CASSA DI ESPANSIONE DEL TORRENTE BAGANZA NEI COMUNI DI FELINO, SALA BAGANZA, COLLECCHIO E PARMA (PR-E-1047)

PROGETTO ESECUTIVO

ELABORATI DI INQUADRAMENTO CONTRODEDUZIONI ALLA NOTA DGD PROT. 21124 DEL 08/10/2020

Progetto esecutivo revisionato tav BAG2_03_GEO_D_PR_02_0

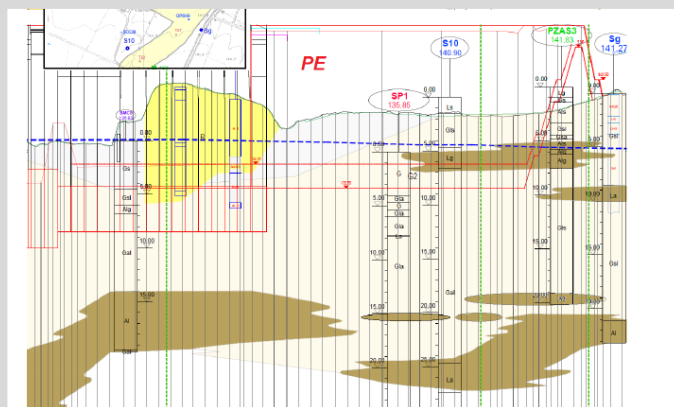
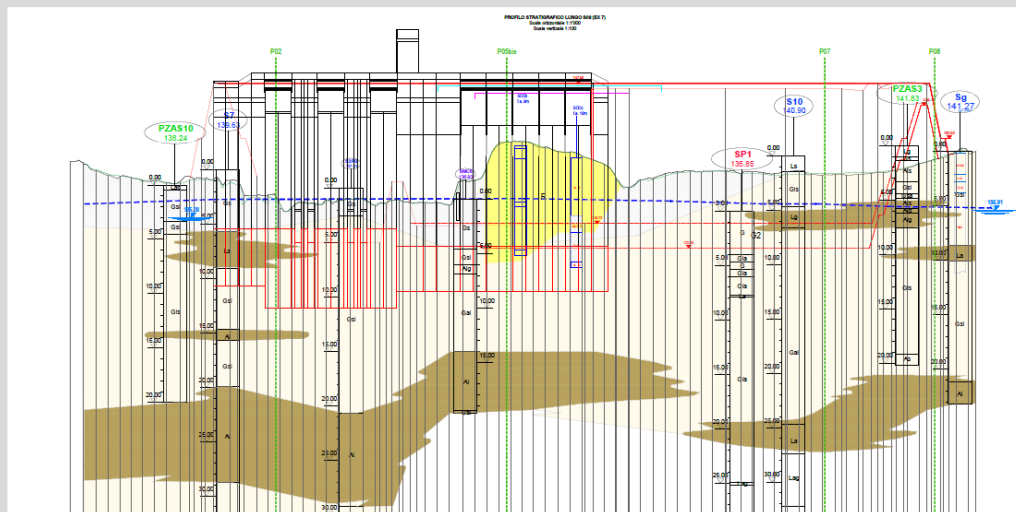
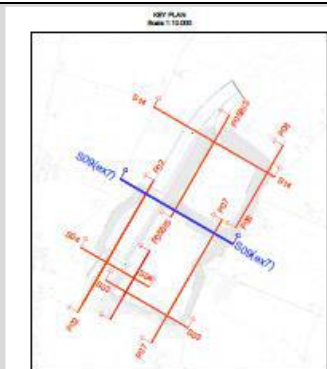
La relazione di controdeduzioni, per la sezione lungo l'argine di separazione tra i comparti 1 e 2 espone la seguente ricostruzione stratigrafica nella quale riporta delle lenti a più bassa permeabilità che non vengono rappresentate nella sezione di riferimento esposta sulla relazione di verifiche di filtrazione e sifonamento delle arginature, in quanto le stesse sono condotte rispettivamente su S10 e su S09.

Indipendentemente da tale differenza, le verifiche di filtrazione eseguite (con setto immerso nei terreni UG2a con $k=5 \times 10^{-5}$ m/s) non indicano processi di flusso nei terreni di fondazione dei rilevati arginali, atteso che le integrazioni chieste sulle condizioni al contorno applicate nel modello appaiono correttamente impostate.
